Service Documentation
Technico-commerciale

Information Technique

EF / EFU... / EFU C...

Raccordement du tableau de commande B-Control (Colis MY450)

Raccordement correct :

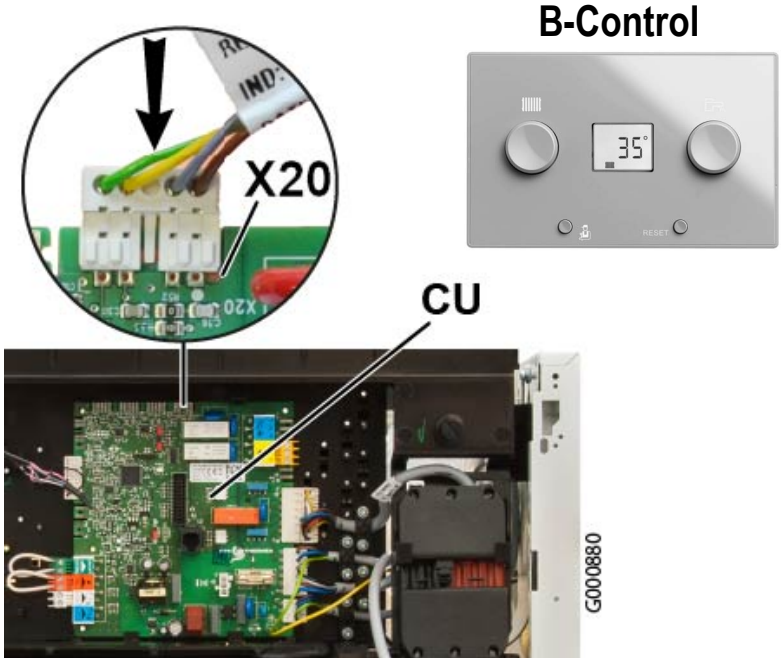
ATTENTION : Pour éviter toute détérioration de la carte électronique CU (unité centrale), veiller au raccordement correct du câble provenant du tableau de commande B-Control :

Raccorder le câble du tableau de commande sur le connecteur **X20** de la carte **CU** :

Raccordement incorrect :

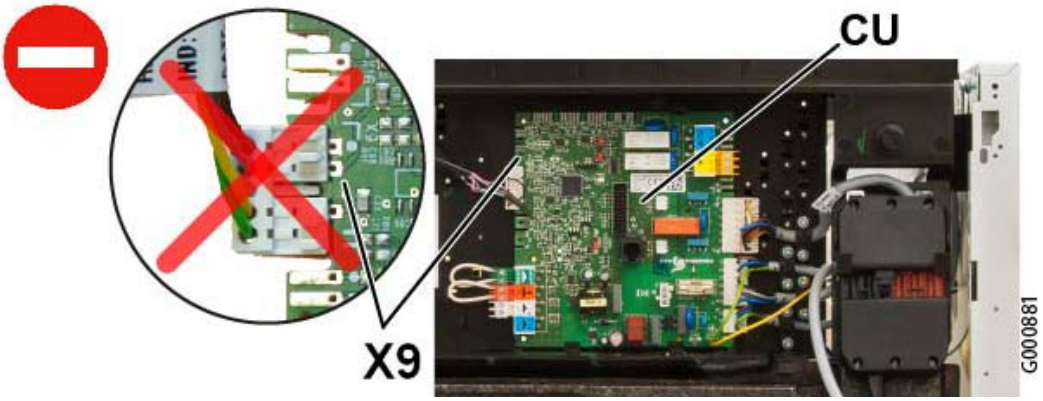
En cas de raccordement du tableau de commande B-Control sur le connecteur X9 de la carte CU et en cas de mise sous tension, l'erreur B31 (ERREUR TAS) apparaît : la carte CU a été endommagée et doit être remplacée !
